**Dotyczy: PN-15/24** postępowania w trybie przetargu nieograniczonego na **przebudowę budynku Domu Studenckiego „Eskulap” w formule „zaprojektuj projekt wykonawczy i wybuduj”.**

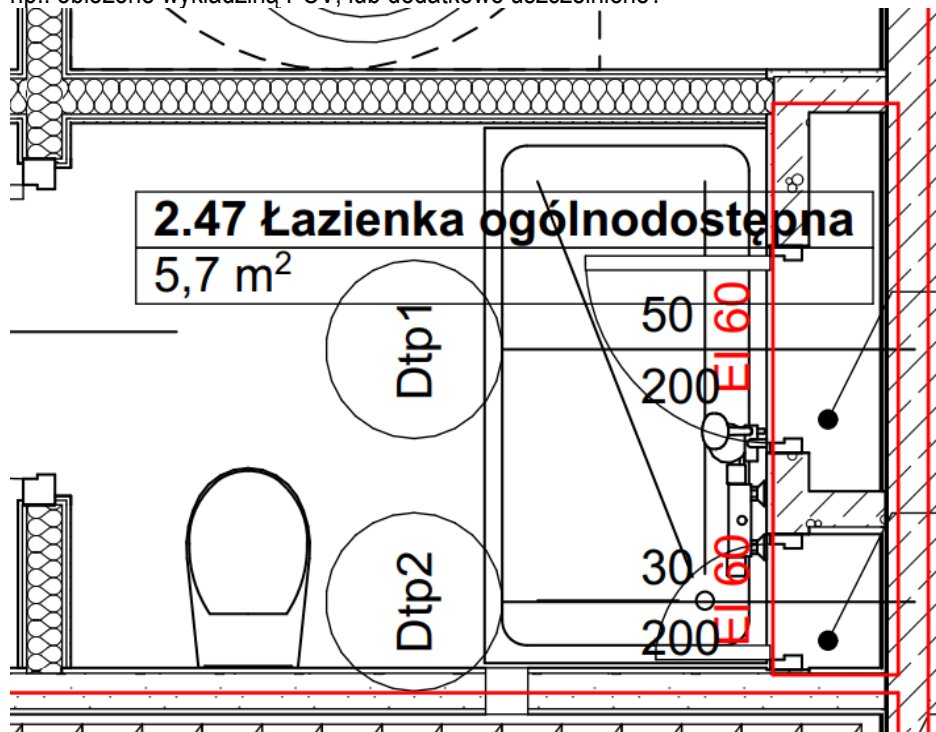
Dotyczy wykończenia posadzek z wykładziny PCV w korytarzach, holu i pokojach biurowych:

W opisie technicznym Projektu Architektoniczno-Budowlanego podano poniższe wymagania dla w/w wykładziny PCV:

- grubość całkowita wg EN 428 – **3 – 4 mm**
- grubość warstwy użytkowej wg EN 429 -  $\geq 1$  mm – 2 mm
- klasa użytkowa wg EN 685 – **34/42**
- klasyfikacja ogniowa wg EN 13501 – 1 – **Cfl-s1**
- antypoślizgowość – klasa R10
- grupa ścieralności wg EN 649 – T
- wgniecenia resztkowe – **0,06mm**
- właściwości akustyczne wg EN ISO 717-2 – **16dB**
- TVOC po 28 dniach – ISO 16000 - 6

- a) W opisie technicznym Projektu Aranżacji Wnętrz podano poniższe wymagania dla w/w wykładziny PCV:

- Grubość całkowita EN ISO 24346 **2mm**
- Klasa użytkowa EN 685 Klasa **34/43**
- Wgniecenie resztkowe EN ISO 24343-1  **$\leq 0,02$**
- Grupa ścieralności EN 660-1 Grupa T
- Waga całkowita ISO EN 23997 2580-2680 gr/m<sup>2</sup>

Klasa ogniotrwałości EN 13501-1 **Bfl-S1**  
Właściwości antypoślizgowe DIN 51130 R10  
Właściwości elektrostatyczne EN 1815  $\leq 2kV$   
Typ zawartości spoiwa EN ISO 10582 TYP I  
Warstwa użytkowa EN ISO 24340 1,02-1,17mm barwiona w masie  
Izolacja akustyczna EN ISO 717-2 **8dB**  
Zabezpieczenie powierzchni Np. Evercare  
Odporność chemiczna ISO EN 26987 OK  
Odporność barwy EN 20105-B02 >6  
Przewodność termiczna EN ISO 10456 0.25 W/(m.K)  
Stabilność wymiarów EN ISO 23999  $\leq 0,4\%$   
Działanie przeciwwirusowe (ludzki koronawirus 229E) ISO 21702 99,7% po 2 godzinach  
Aktywność antibakteryjna ISO 22196 > 99.%  
LZO po 28 dniach ISO 16000-6  $\leq 10$   
Certyfikacje Np. Floorscore

Prosimy o wskazanie, które z powyższych wymagań należy uwzględnić w ofercie, szczególnie w zakresie parametrów wyróżnionych **czerveną** czcionką?

**W zakresie zastosowanych materiałów wykończeniowych i kolorystyki projekt aranżacji jest nadrzędny wobec projektu architektoniczno-budowlanego.**
